まとめ資料比較表 [有効性評価 2.2 高圧注水・減圧機能喪失]

柏崎刈羽原子力発電所 6/7号炉 (2017.12.20版)	東海第二発電所 (2018.9.12版)	島根原子力発電所 2号炉	備考
<p>2.2 高圧注水・減圧機能喪失</p> <p>2.2.1 事故シーケンスグループの特徴、炉心損傷防止対策</p> <p>(1) 事故シーケンスグループ内の事故シーケンス</p> <p>事故シーケンスグループ「高圧注水・減圧機能喪失」に含まれる事故シーケンスは、「1.2 評価対象の整理及び評価項目の設定」に示すとおり、①「<u>過渡事象＋高圧注水失敗＋原子炉減圧失敗</u>」、②「<u>過渡事象＋SRV 再閉失敗＋高圧注水失敗＋原子炉減圧失敗</u>」、③「<u>通常停止＋高圧注水失敗＋原子炉減圧失敗</u>」、④「<u>通常停止＋SRV 再閉失敗＋高圧注水失敗＋原子炉減圧失敗</u>」、⑤「<u>サポート系喪失＋高圧注水失敗＋原子炉減圧失敗</u>」及び⑥「<u>サポート系喪失＋SRV 再閉失敗＋高圧注水失敗＋原子炉減圧失敗</u>」である。</p> <p>(2) 事故シーケンスグループの特徴及び炉心損傷防止対策の基本的考え方</p> <p>事故シーケンスグループ「高圧注水・減圧機能喪失」では、運転時の異常な過渡変化又は設計基準事故（LOCA を除く）の発生後、高圧注水機能が喪失し、かつ、原子炉減圧機能（自動減圧機能）が喪失することを想定する。このため、原子炉注水ができず、逃がし安全弁による圧力制御（逃がし弁機能）に伴う蒸気流出により原子炉圧力容器内の保有水量が減少し、原子炉水位が低下することから、緩和措置がとられない場合には、原子炉水位の低下により炉心が露出し、炉心損傷に至る。</p> <p>本事故シーケンスグループは、原子炉が減圧できず高圧のまま炉心損傷に至る事故シーケンスグループである。このため、重大事故等対策の有効性評価には、高圧注水機能又は原子炉減圧機能に対する重大事故等対処設備に期待することが考えられる。</p> <p>ここで、高圧注水・減圧機能喪失が生じた際の状況を想定すると、事象発生後、重大事故等対処設備によって高圧注水を実施して炉心損傷を防止する場合よりも、高圧注水に期待せず、設計基準事故対処設備による原子炉減圧にも失敗した後に、重大事故等対処設備によって原子炉を減圧し、低圧注水に移行して炉心損傷を防止する場合の方が、原子炉の減圧により原子炉圧力容器内の保有水量が減少し、原子炉水位がより早く低下することから、事故対応として厳しいと考えら</p>	<p>2.2 高圧注水・減圧機能喪失</p> <p>2.2.1 事故シーケンスグループの特徴、炉心損傷防止対策</p> <p>(1) 事故シーケンスグループ内の事故シーケンス</p> <p>事

第2.3.1.1-2図 「全交流動力電源喪失 (長期 T B)」 の対応手順の概要

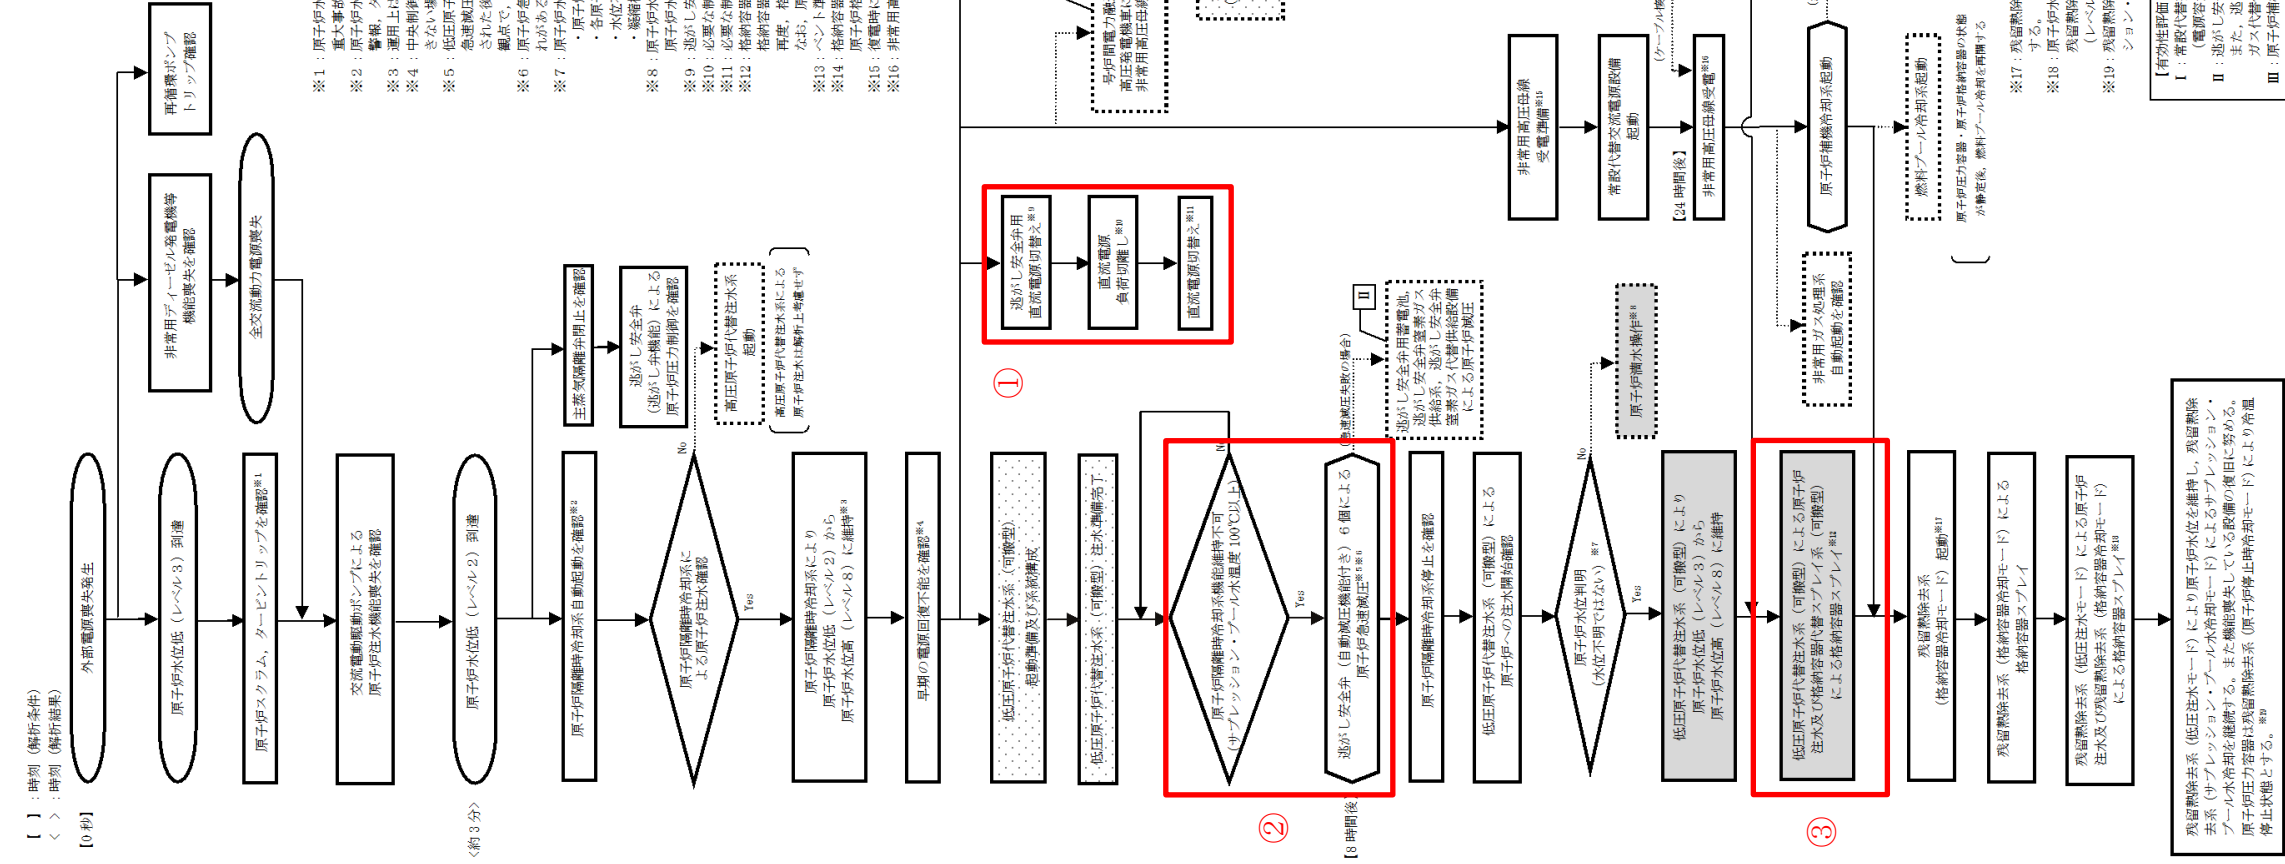
- ・設備設計の相違
【東海第二】
 ①島根2号炉は、直流電源切り替えにより24時間にわたる直流電源の供給を確保する。
【柏崎6/7, 東海第二】
 ①島根2号炉は、逃がし安全弁による原子炉急速減圧操作を実施する前に、逃がし安全弁用直流電源切替操作を実施する。
 ・設備設計及び運用の相違
【柏崎6/7】
 ②島根2号炉は、原子炉隔離時冷却系が機能維持できる時間として、事象発生8時間後より低圧原子炉代替注水系 (可搬型) を用いて注水を実施。
 ・解析条件の相違
【柏崎6/7】
 ③島根2号炉は、格納容器スプレイ実施基準到達により格納容器スプレイを実施する。
 ・解析結果の相違
【柏崎6/7】
 ④島根2号炉は、残留熱除去系による格納容器除熱実施前に格納容器ベントの実施基準に到達しないため格納容器ベントを実施しない。

第 2.3.1.2-1(1) 図 原子炉圧力の推移

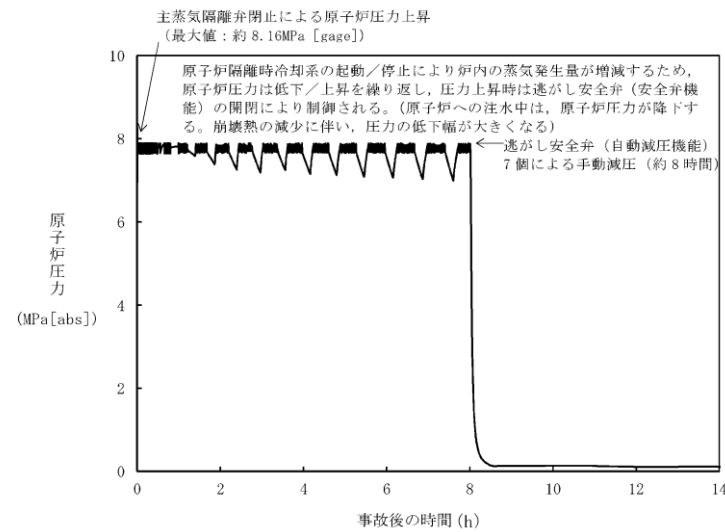
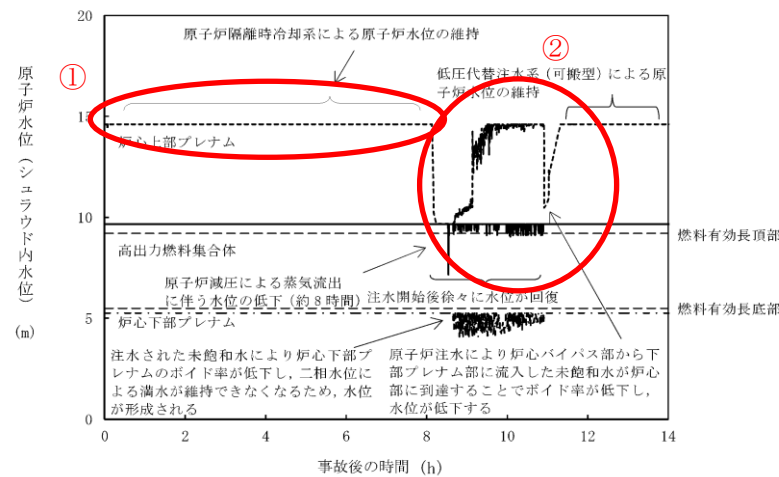
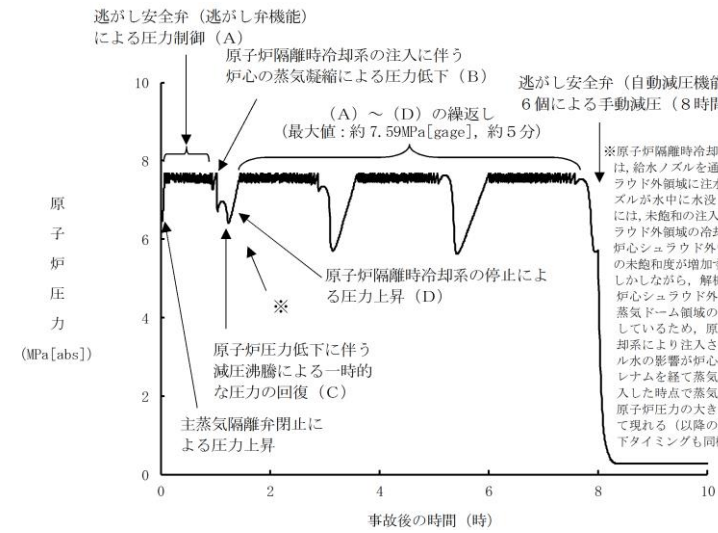
備考
 ・解析結果の相違
 【東海第二】
 ①原子炉隔離時冷却系による注水開始以降の原子炉水位維持範囲の違いにより柏崎6/7及び島根2号炉は炉心上部プレナム水位が一時的に満水位置を下回る結果となっている。

【東海第二】
 ②原子炉減圧の弁数及び原子炉注水特性の相違に起因する原子炉水位の低下、回復速度の相違。

第 2.3.1.2-1(5) 図 逃がし安全弁からの蒸気流量の推移

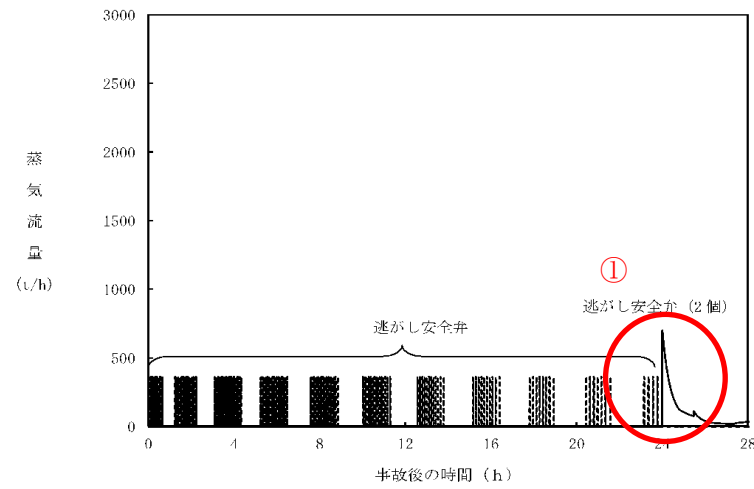
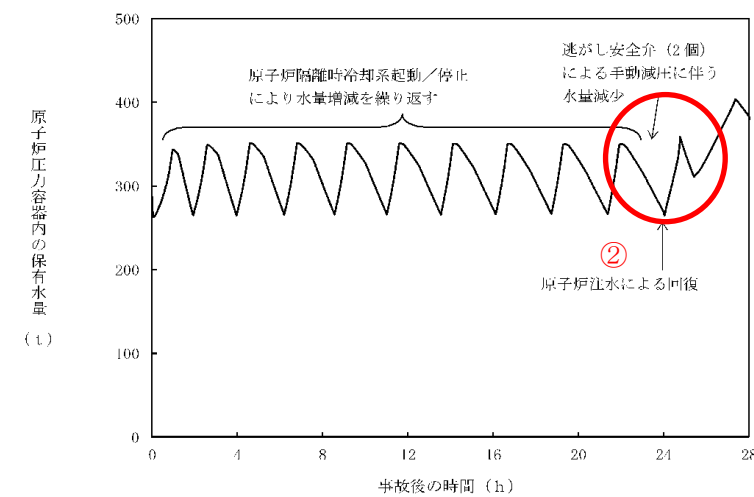
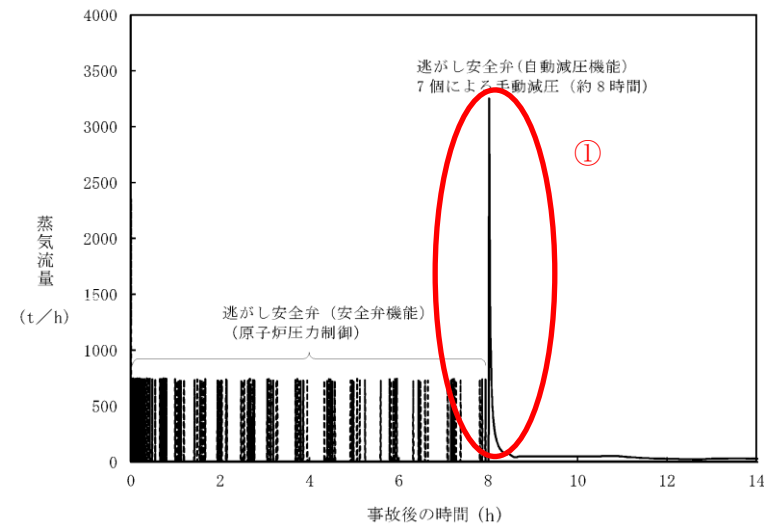
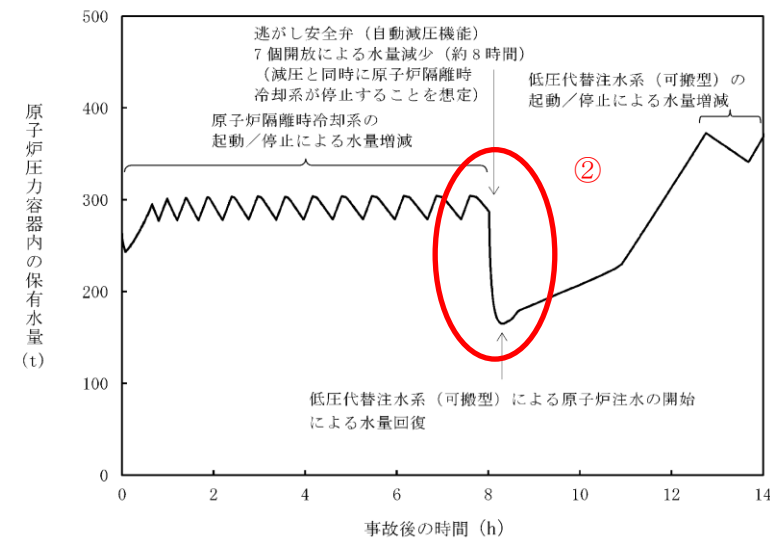
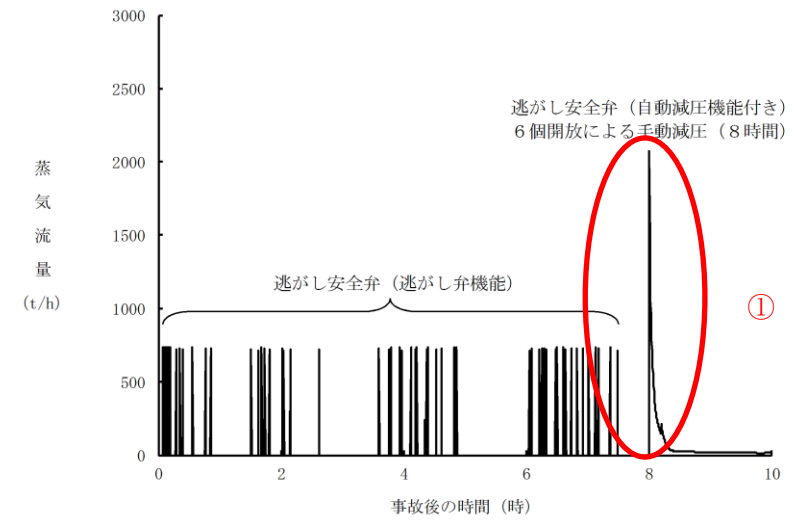
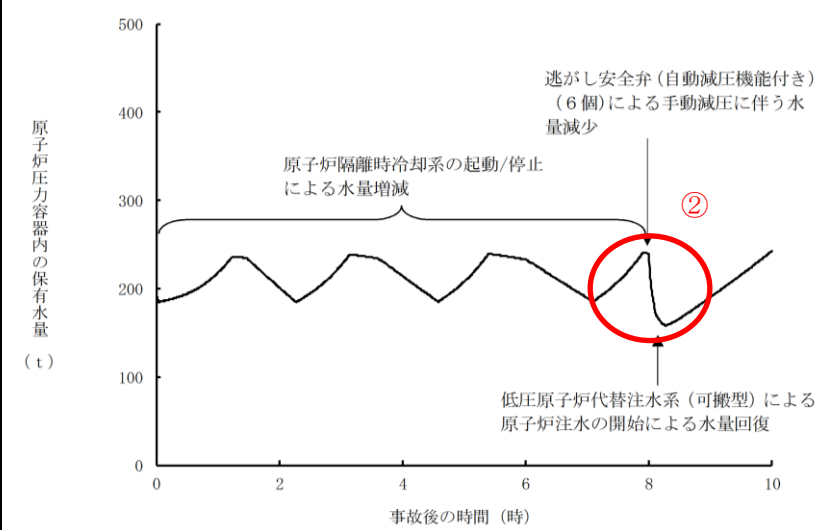
・解析結果の相違
【柏崎 6/7, 東海第二】
①原子炉減圧に使用する弁数の違いによる蒸気流量の差異。

【柏崎 6/7, 東海第二】
②原子炉減圧に使用する弁数及び原子炉注水特性の違いによる保有水量の減少量の相違。

第 2.3.1.2-1(8) 図 高出力燃料集合体のボイド率の推移

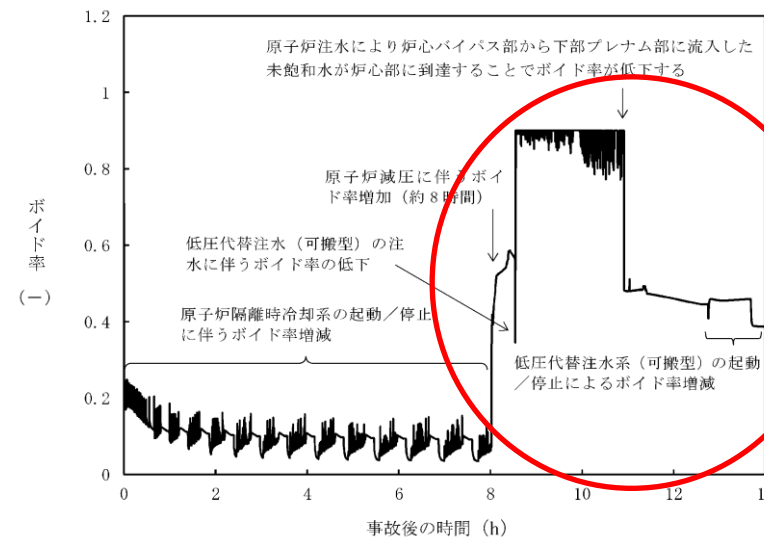
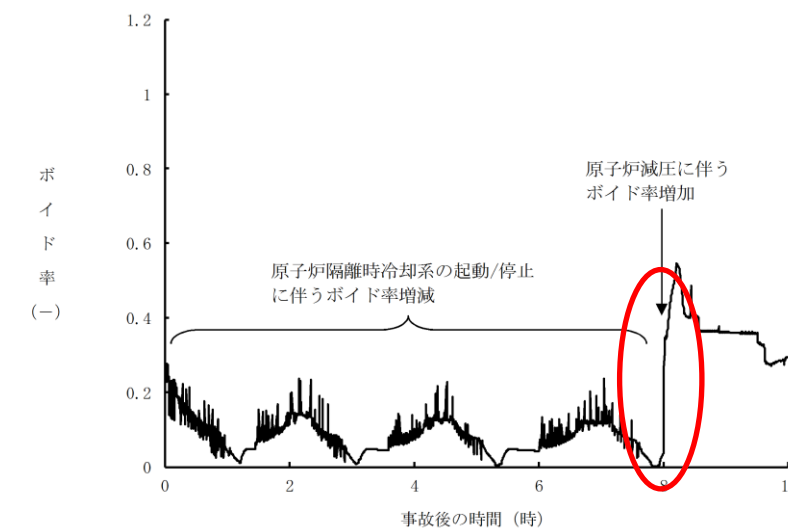
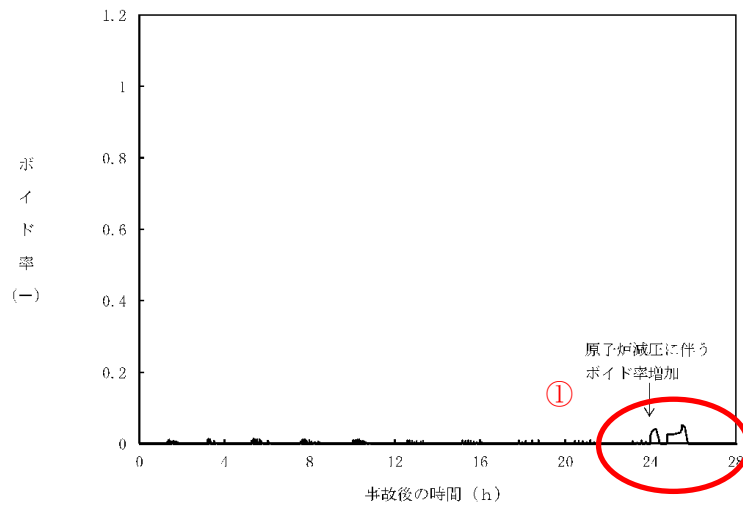
・解析結果の相違
【柏崎 6/7, 東海第二】
原子炉減圧に使用する弁数の違いによりボイド率が相違する。

第 2.3.1.2-1(9) 図 炉心下部プレナム部のボイド率の推移

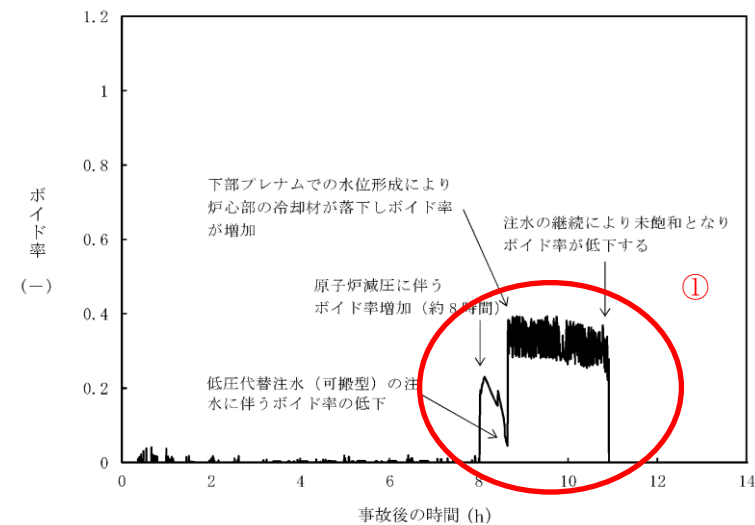
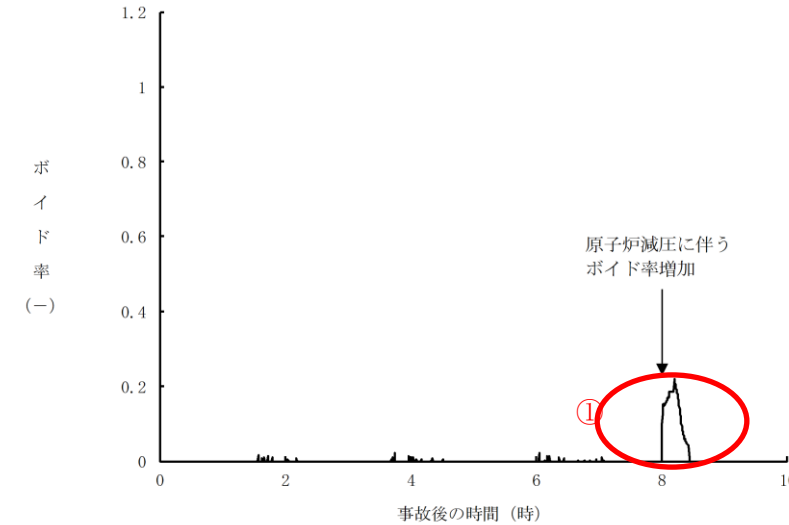
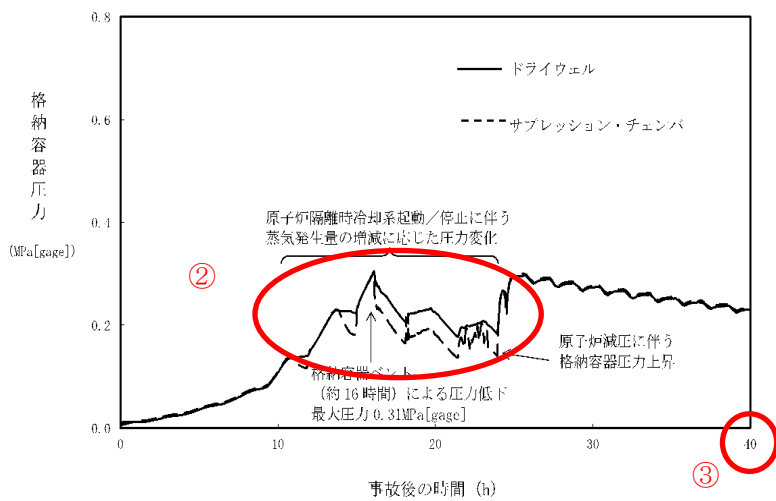
・解析結果の相違
【柏崎 6/7, 東海第二】
①原子炉減圧に使用する弁数の違いによりボイド率が相違する。

第 2.3.1.2-1(10) 図 格納容器圧力の推移

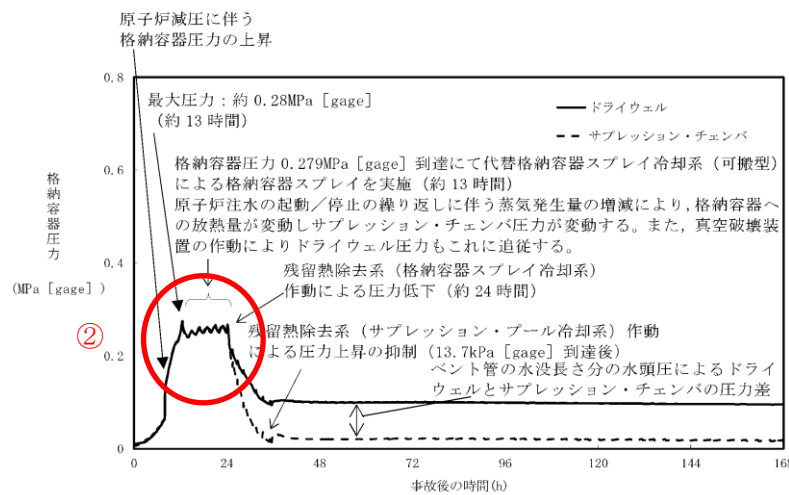
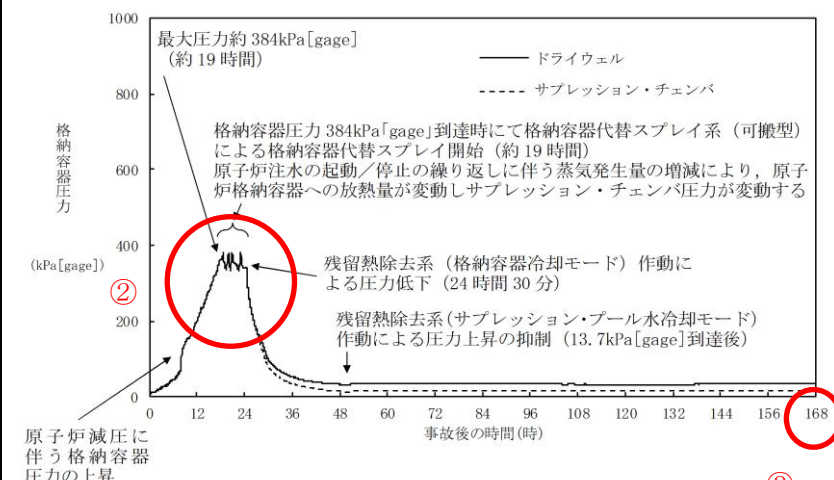
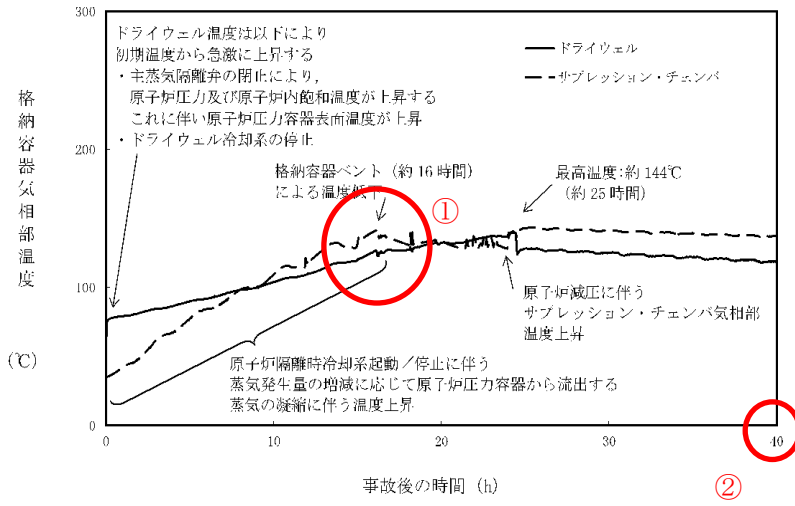
【柏崎 6/7, 東海第二】
②島根 2号炉は、単位熱出力当たりの格納容器空間部体積が大きいため、格納容器の圧力上昇が遅い。東海第二及び島根 2号炉は、格納容器スプレイ実施基準到達により格納容器スプレイを実施する。

【柏崎 6/7】
③解析時間の相違。

第2図 直流電源単線結線図

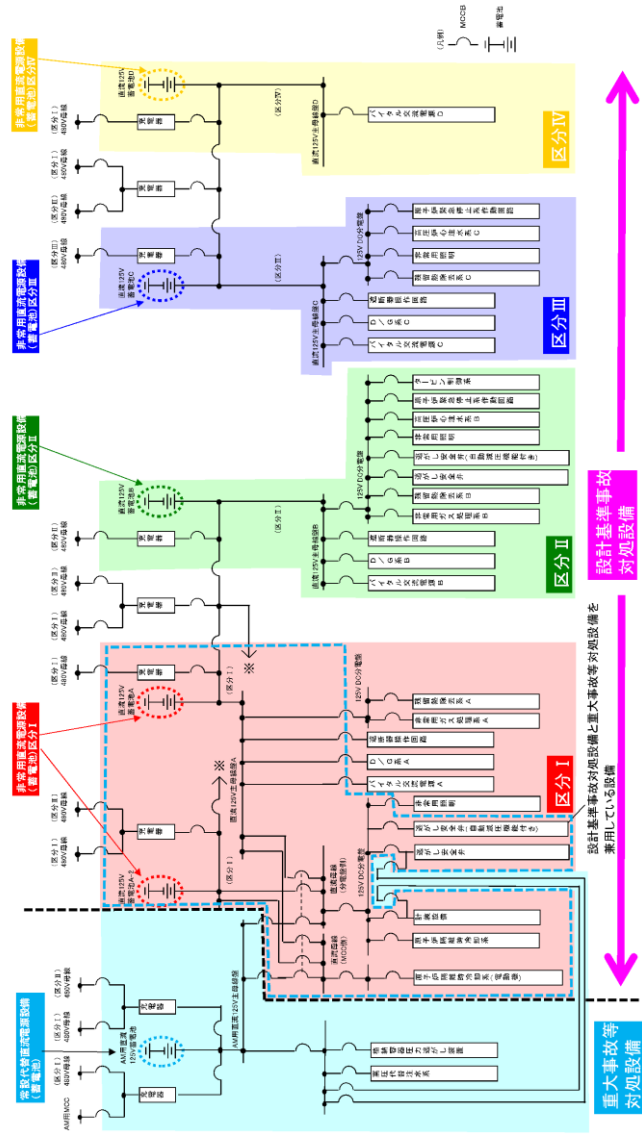
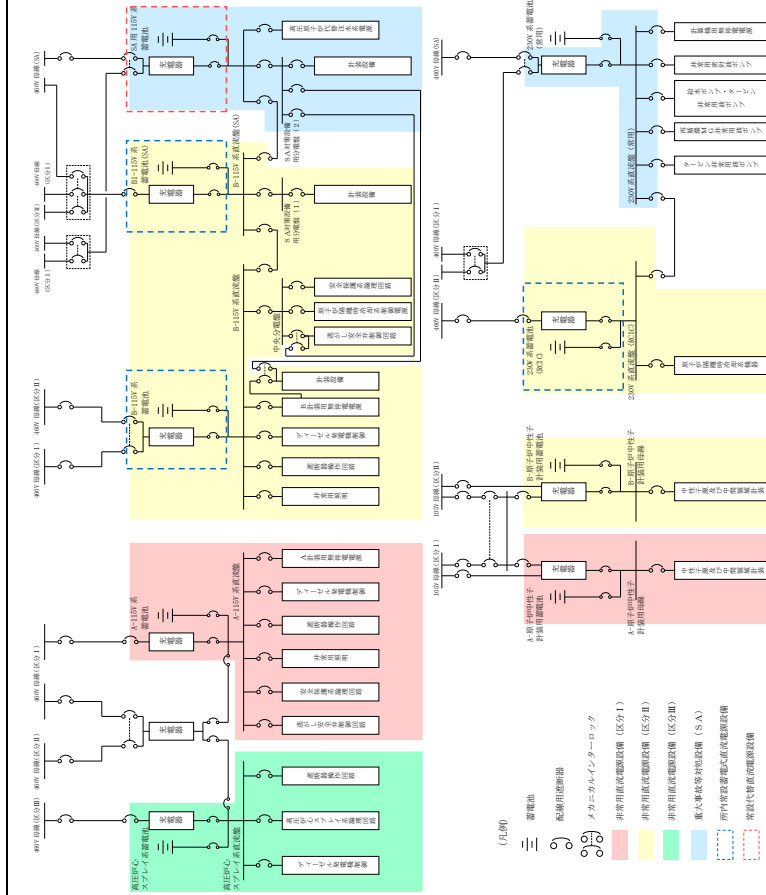
・設備の相違
【柏崎 6/7】
 電源系統構成の相違

・記載表現の相違
【東海第二】
 島根 2号炉は単線図を記載
